con la presente si inviano le Osservazioni contro il Progetto di un impianto eolico codice procedura ID\_VIP/ID\_MATTIM: 12691 denominato "Pitigliano" ubicato nei comuni di Pitigliano (GR) e Sorano (GR) costituito da 20 (venti) aerogeneratori di potenza nominale 7,0 MW per un totale di 140,0 MW con relative opere connesse ed infrastrutture indispensabili.

**ID: Codice procedura (ID\_VIP/ID\_MATTM): 12691**

**“Progetto di un impianto eolico denominato “Pitigliano” ubicato nei comuni di Pitigliano (GR) e Sorano (GR) costituito da 20 (venti) aerogeneratori di potenza nominale 7,0 MW per un totale di 140,0 MW con relative opere connesse ed infrastrutture indispensabili”**

**Immagine 3. Cumulo di una parte di impianti eolici, fotovoltaici e geotermici industriali in progettazione ed esistenti intorno all’eolico industriale “Pitigliano”.**

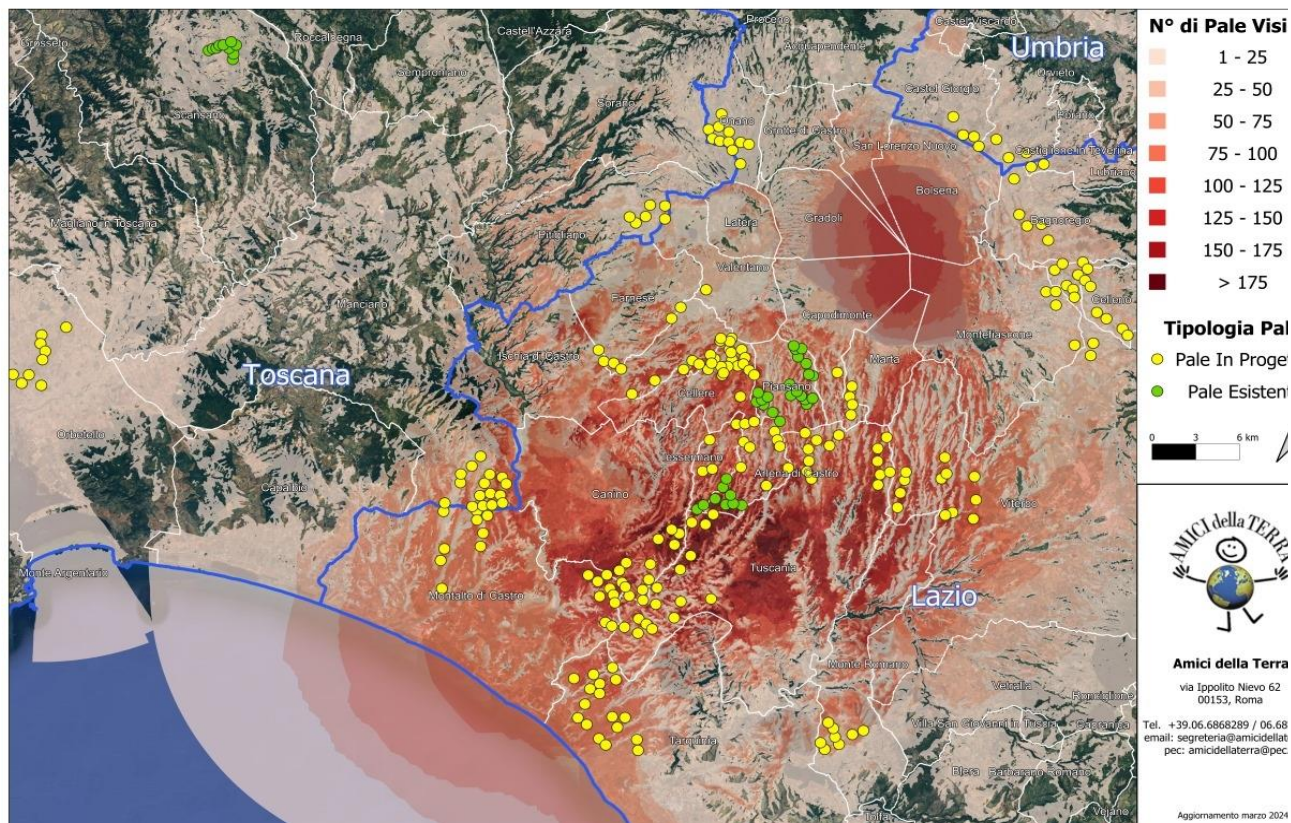
Beni Culturali “*Ambito paesaggistico, geologico e geomorfologico dell’orlo della caldera di Latera ...*” Non vengono nemmeno citati gli impianti eolici in progetto al MASE, il “Rempillo” (6 aerogeneratori) e un altro in verifica amministrativa di 14 aerogeneratori e 72, 6 MW. Ad oggi nei territori di Pitigliano, Sorano e in quello limitrofo potenzialmente potrebbero essere insediati 40 aerogeneratori alti 200 metri e larghi 170. Ma la proponente non cita neanche altri impianti che creerebbero il cumulo e quindi maggiore impatto. Infatti, sul territorio della “Città del Tufo” (Sorano e Pitigliano) impatterebbero anche l’impianto eolico “Montarzo” di Onano con 13 aerogeneratori con le dimensioni ricordate, l’altro eolico industriale nel territorio di Valentano con sette aerogeneratori (stesse dimensioni), gli impianti di Farnese con un minieolico di 3 Torri alte 60 metri già installate in località Poggio del Crognolo e l’impianto eolico industriale “Vallerosa” (7 aerogeneratori alti 200 metri e larghi 158 metri) in procedura VIA presso la Regione Lazio. Inoltre, altri impianti del minieolico già presenti a Valentano, Cellere e Piansano e due progetti eolici industriali con le stesse dimensioni (200 m x 170 m) nel Comune di Ischia di Castro. La valutazione del cumulo non prende neanche in considerazione gli impianti industriali di fotovoltaico e agrivoltaico in progetto a Farnese, Valentano, Ischia di Castro, Cellere. L’impianto geotermico in procedura Via al MASE, progettato nella Caldera di Latera. Quindi è stata effettuata una valutazione del potenziale impatto cumulativo non veritiera a dispetto di quanto affermato dalla proponente che sostiene di aver preso in considerazione uno spazio di 10 km intorno al suo impianto per gli impatti che si creerebbero.

Riguardo al cumulo degli impianti FER, le mappe prodotte dalla proponente riguardano, come già evidenziato, soltanto una parte molto piccola degli impianti FER dell'area intermedia e vasta e in particolare di quelli eolici che contribuiscono a creare un notevole cumulo e la saturazione del territorio tosco laziale. Riguardo al cumulo dei soli impianti eolici si riporta la mappa dell'intervisibilità degli impianti eolici elaborata dall'Associazione nazionale “Amici della Terra”.

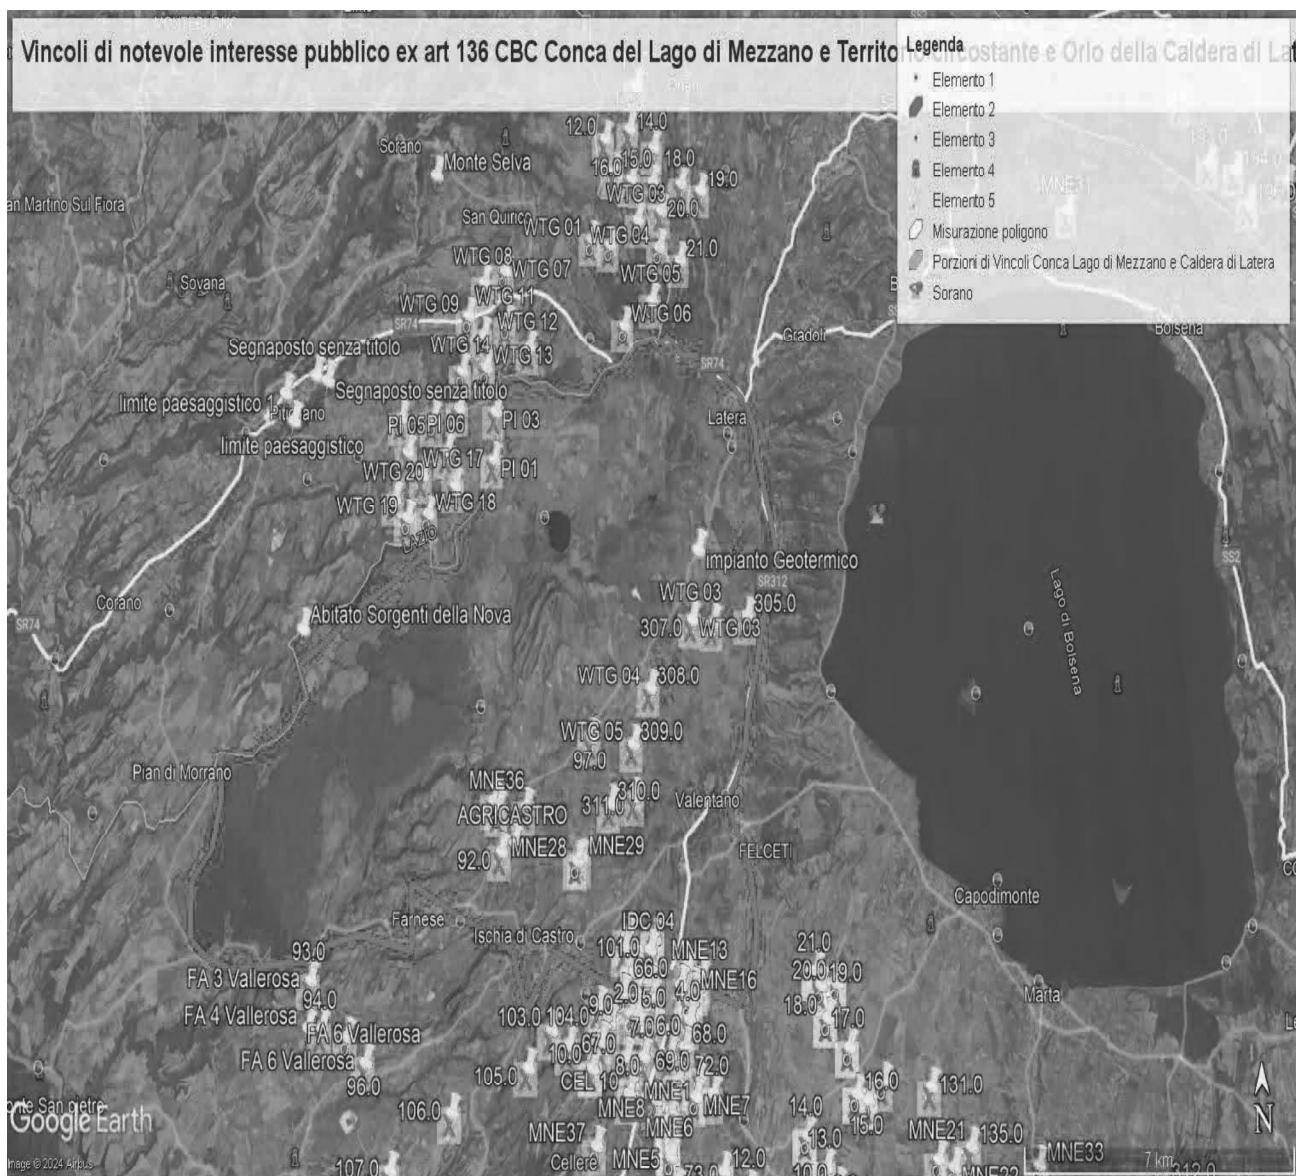
Al contrario si evidenzia che l'impianto eolico industriale citato non solo ricadrebbe con tutti e 20 gli aerogeneratori all'interno delle fasce di rispetto di 3 km di due vincoli paesaggistici di notevole interesse pubblico esistenti nella Regione Lazio e con una parte di essi nel vincolo paesaggistico del Centro abitato di Sorano ( GR) quindi in aree non idonee all'installazione di impianti di energia rinnovabile. Addirittura, alcuni aerogeneratori sarebbero ubicati a poche centinaia di metri dai perimetri dei due vincoli paesaggistici laziali ex art 136 del CBC.

Come è illustrato nell'immagine si ribadisce che l'impianto industriale "Pitigliano" ricade completamente all'interno delle fasce di rispetto dei due vincoli di notevole

interesse pubblico e lambisce quelle di un terzo vincolo e quindi come affermato dal Consiglio di Stato nelle sentenze citate, l'impianto è insediato in area non idonea ai sensi dell'art. 20 comma 8 lettera c quater del D.Lgs. n. 199/2021 e ss.mm.ii al contrario di quanto sostiene la proponente.

**IMMAGINE n. 2** Impianto eolico industriale “Pitigliano” e distanze aerogeneratori dai Vincoli della Conca del Lago di Mezzano...

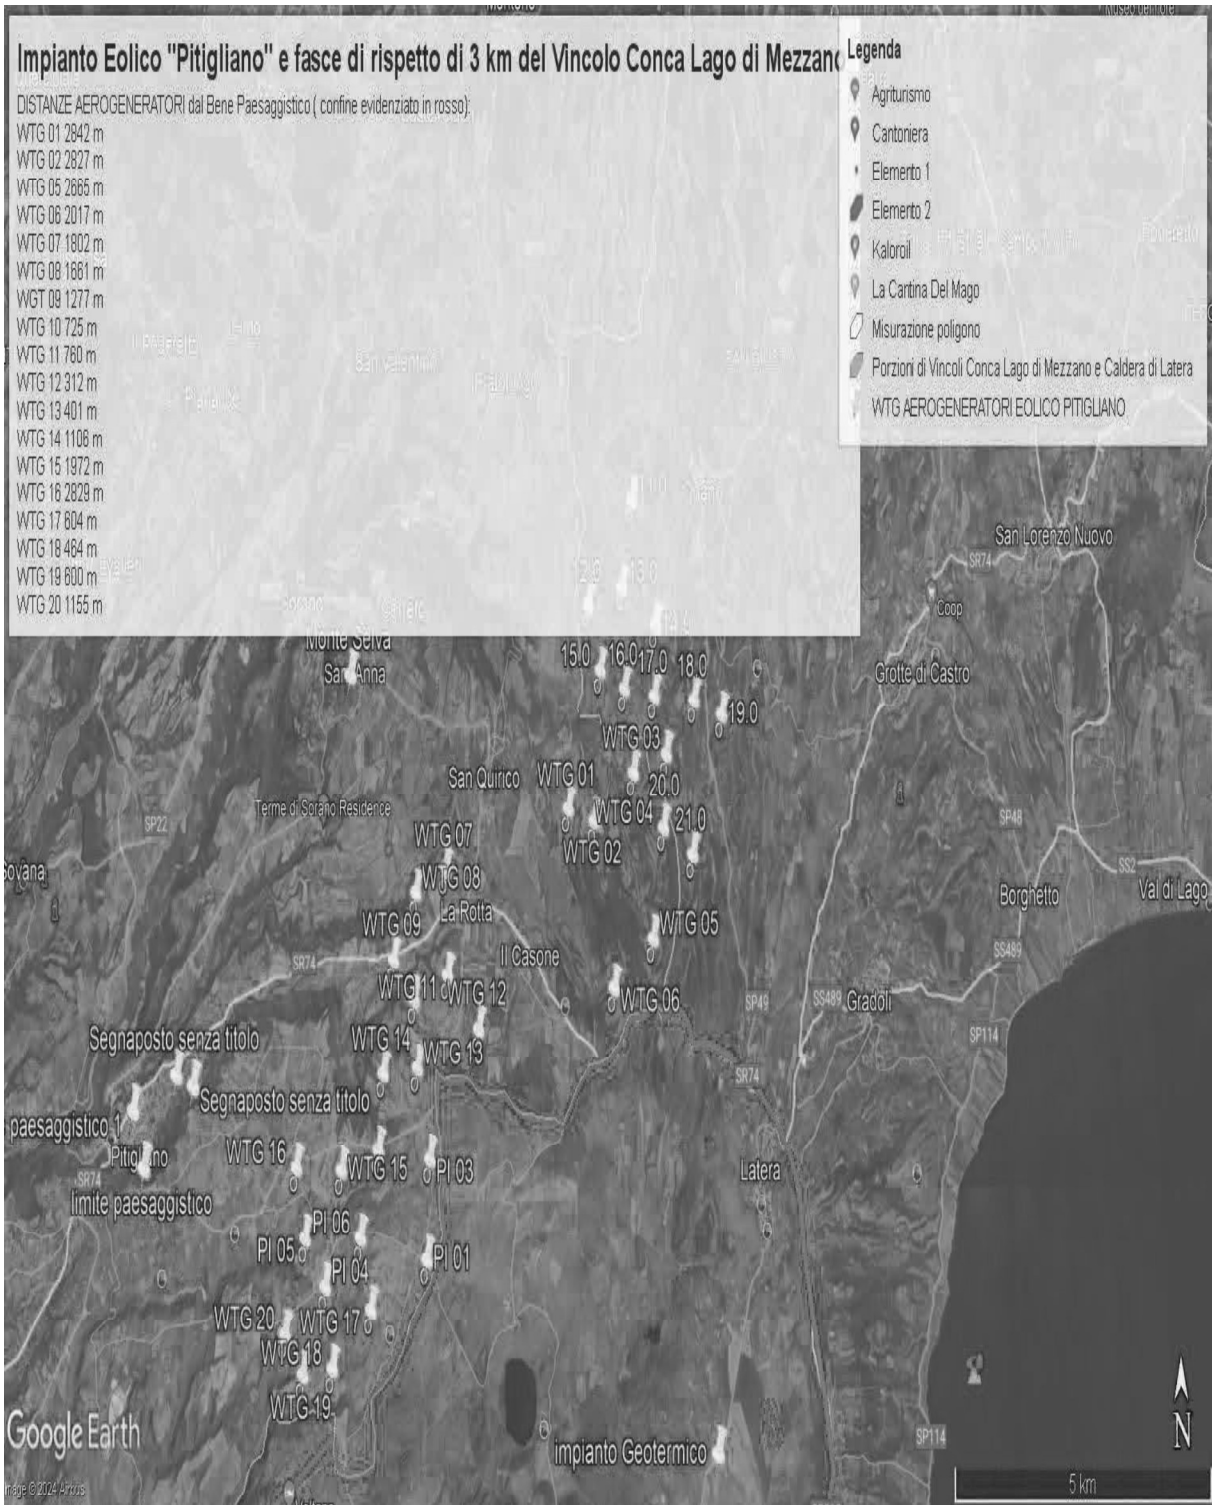
ma nelle sue immediate vicinanze ( a soli 100 metri i primi due aerogeneratori) oltre ad impattare sul territorio e sulle economie di cinque Comuni del Lazio (Farnese, Onano, Latera, Valentano, Grotte di Castro e Gradoli ) si trova nelle fasce di rispetto dei Beni di notevole interesse pubblico come si è evidenziate nelle Osservazioni precedenti e crea degli impatti negativi anche sui beni naturalistici come verrà dettagliato nell'Osservazione relativa alla Vinca. Inoltre, andrebbe a sommarsi al già enorme cumulo di impianti eolici e fotovoltaici e geotermici che creano una elevata criticità ambientale nella provincia di Viterbo e interferiscono anche con il territorio toscano come si può vedere dalle varie immagini dell'Allegato n. 1.
